UWB レーダ作業班(第3回)に対して提出された意見及び推進側の考え方

2007.5.23

無線エントランスシステムの運用イメージ

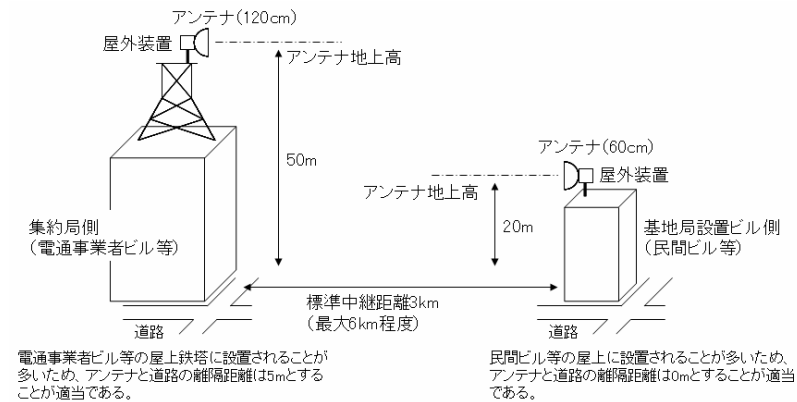
22GHz帯の無線エントランスシステムに用いられるアンテナは、指向性が鋭く、高利得であるため、与干渉システムがメインビーム方向に存在する場合に大きな干渉を受けます。

従って干渉検討のモデルとして与干渉システムがメインビーム方向にある場合を想定したモデルについても考慮して頂ければと思います。

また、22GHz帯の無線エントランスシステムは、主に都市部の民間ビルの屋上などに設置されることからアンテナ地上高が低くなっております。一方、都市部では高速道路、立体駐車場や屋上に駐車場があるビルなどが多数存在し、UWBレーダに対する垂直方向の分岐角が十分確保できないケースも考えられます。干渉検討の際には本事項についてもご考慮頂ければと思います。

→干渉計算を実施する場合は、そのパラメータについて事前に十分な合意が必要と考えております。合理的な干渉緩和要素の算定が重要であると考えます。

→暫定運用案では、レーダの数量は極めて低く、干渉時間は限られているので問題は生じないと考えます。また、50mのアンテナ高は、特に都市部においては拡散損失及びシールド効果を伴い、干渉を生じることは無いと考えます。
